# Kritische Stellungnahme zum Gutachten der HIC „Erneuerbare Energien im Fernwärmenetz Hamburg“

Version V1.0, 1.1.2017 <sup>1</sup>

Prof. Dr. Dietrich Rabenstein

**Bild 1:** CO<sub>2</sub>-Emissionsfaktoren und EE-Anteile aller sechs Varianten des HIC-Gutachtens (nach Abbildung 64 des HIC-Gutachtens)

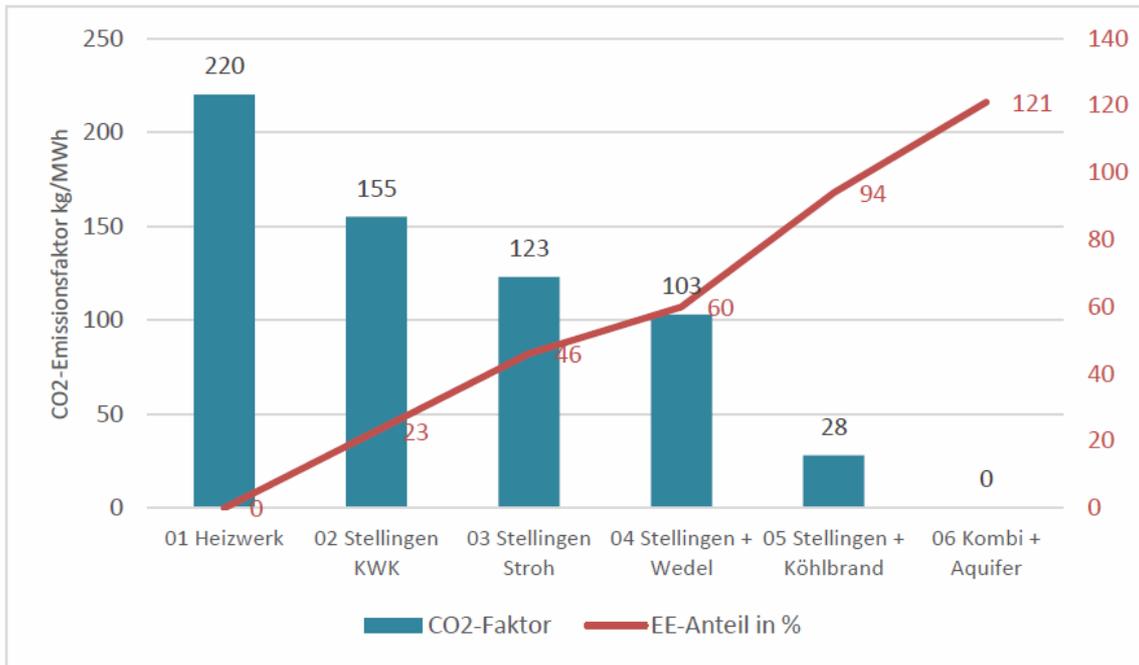
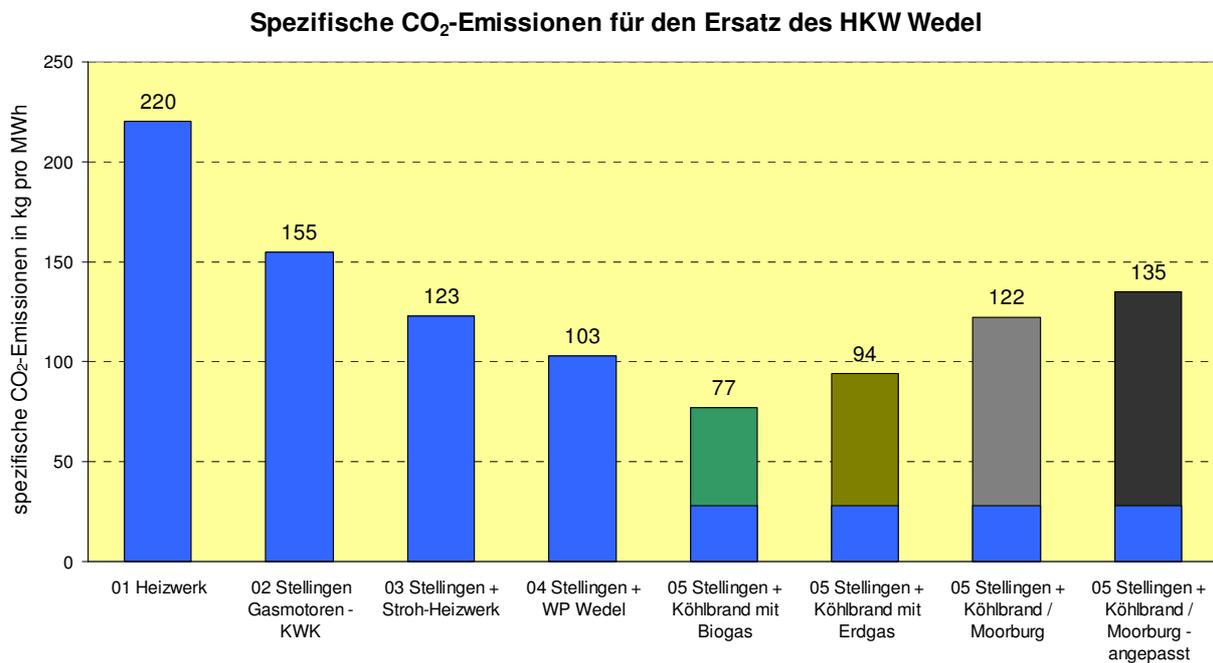
Bild 1 zeigt die Ergebnisse des HIC-Gutachtens zu CO<sub>2</sub>-Emissionsfaktoren. In Bild 2 werden entsprechende Ergebnisse der vorliegenden Stellungnahme dargestellt.

Die Variante 01 (Ersatz des HKW Wedel ausschließlich durch Erdgas-Heizwerke) dient als Referenz. Die überprüften CO<sub>2</sub>-Emissionsfaktoren der Varianten 02, 03 und 04 ohne eine neue Wärmetrasse in Richtung MVR/Moorburg stimmen hinreichend mit den Werten des HIC-Gutachtens überein und haben daher in beiden Bildern die gleichen Werte.

Völlig anders sieht es mit der Nord-Süd-Variante 05 aus, in der vor allem Fernwärme aus Anlagen südlich der Elbe bezogen wird. Der sehr niedrige CO<sub>2</sub>-Emissionsfaktor 28 kg/MWh des HIC-Gutachtens in Bild 1 lässt sich nur sehr schwer reproduzieren – auch dann, wenn eine Verdrängung von Fernwärme aus fossilen Quellen durch eine jährliche Fernwärmemenge von etwa 224 GWh angenommen wird, die bei der Nord-Süd-Variante 05 über die für das HKW Wedel angenommene Wärmemenge von 1.500 GWh hinausgeht.<sup>13</sup> Ein solcher Verdrängungseffekt ist sehr spekulativ, einerseits wegen wahrscheinlich unterschätzter Wärmegestehungskosten für diese Variante, andererseits, weil in den Berechnungen des HIC „hydraulische Gegebenheiten“ nicht berücksichtigt werden konnten.<sup>14</sup>

Nach Berechnungen in der vorliegenden Analyse liegt der entsprechende Wert bei 77 kg/MWh, wenn bei der Großwärmepumpe Dradenau mit Biogas gerechnet wird. Wird stattdessen wie bei den Wärmegestehungskosten mit Erdgas gerechnet, so steigt dieser Wert deutlich auf 94 kg/MWh an.

Wird eingeräumt, dass die bisher zu den Ölwerken Schindler gelieferte Wärme durch Wärme aus dem Steinkohle-Heizkraftwerk Moorburg ersetzt wird, so sind die spezifischen CO<sub>2</sub>-Emissionen mit 122 kg/MWh erheblich höher als die der Nord-Variante 04 und vergleichbar mit denen von Variante 03.

Wird anstelle des oben beschriebenen Verdrängungseffekts die teuerste Wärmequelle südlich der Elbe, die Abwasser-Wärmepumpe in ihrer Einsatzzeit so angepasst, dass 1.500 GWh pro Jahr als Ersatz für das HKW Wedel produziert werden, so ergeben sich 135 kg/MWh (ganz rechts in Bild 2) statt 28 kg/MWh für die Nord-Süd-Variante 05 nach Bild 1. Dieser Emissionswert liegt deutlich über den vergleichbaren Werten der Varianten 03 und 04.

**Bild 2:** CO<sub>2</sub>-Emissionsfaktoren nach der vorliegenden Stellungnahme. Erläuterungen im Text.

**Bild 3:** Schematische Darstellung zur Nutzung des von der HIC vorgeschlagenen Aquiferspeichers. Rechts Entnahme von Wärme zur Einspeisung in den Aquiferspeicher, links Nutzung der aus dem Speicher entnommenen Wärme.<sup>16</sup>

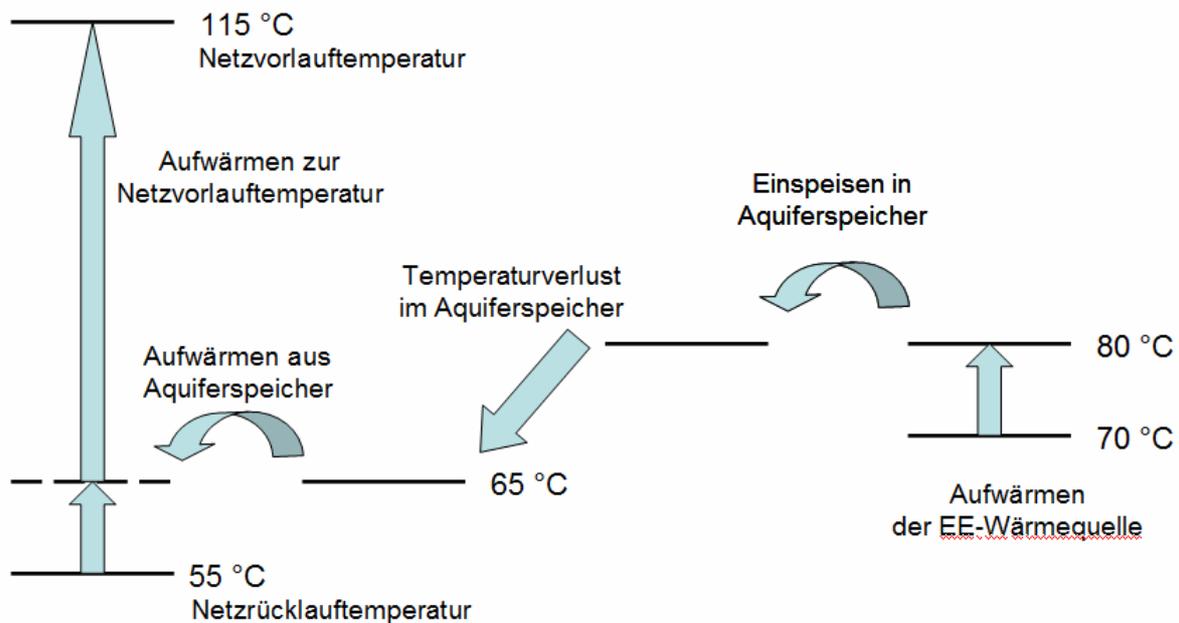
An Hand des schematischen Bildes 3 soll erläutert werden, dass beim Einsatz eines Aquiferspeichers der vom HIC beschriebenen Art in einem Hochtemperatur-Wärmenetz nur ein geringer Grad an Wärmenutzung erreichbar ist.<sup>18</sup>

Wärme aus regenerativen Quellen wie Solarthermie oder Abwasser wird mit Wärme aus fossilen oder halfossilen Quellen von 70 °C auf die sommerliche Netztemperatur von 80 °C aufgewärmt. Diese im Sommer überschüssige Wärme aus Müllverbrennung, Industrieabwärme und Solarwärme wird in den Aquiferspeicher eingespeist. Bis zur Nutzung im Winterhalbjahr sinkt die Temperatur von 80 °C auf 65 °C ab.<sup>19</sup>

Im Spätherbst und Winter kann die Temperatur des Netzzurücklaufs mit der aus dem Aquiferspeicher geförderten Wärme in Wärmetauschern von 55 °C auf 65 °C angehoben werden. Die notwendige Aufwärmung um weitere 50 °C bis zur durchschnittlichen Netzvorlauftemperatur muss mit anderen Wärmequellen – darunter auch Spitzenlast-Heizwerken – geleistet werden.

Nach dem Schema in Bild 3 wird lediglich eine teils fossile Erwärmung um 10 °C im Sommer auf den Winter übertragen. Wenn man auch die Netzverluste vor der Einspeisung in den Aquiferspeicher und die Pumpenergie bei der Nutzung des Aquiferspeichers berücksichtigt, so ergibt sich eine sehr ungünstige Nutzungsbilanz, die sich natürlich auch in Form von zusätzlichen Kosten niederschlägt.

Der weit überwiegende Anteil der eingesetzten Wärmemenge würde sich entsprechend Bild 3 ungenutzt in mehreren hundert Meter Tiefe ausbreiten. Das HIC-Gutachten glaubt dagegen, dass ein großer Teil der eingespeisten Wärme wieder zurückgeholt werden kann:

Die beiden Zitate der HIC erscheinen als viel zu optimistisch.
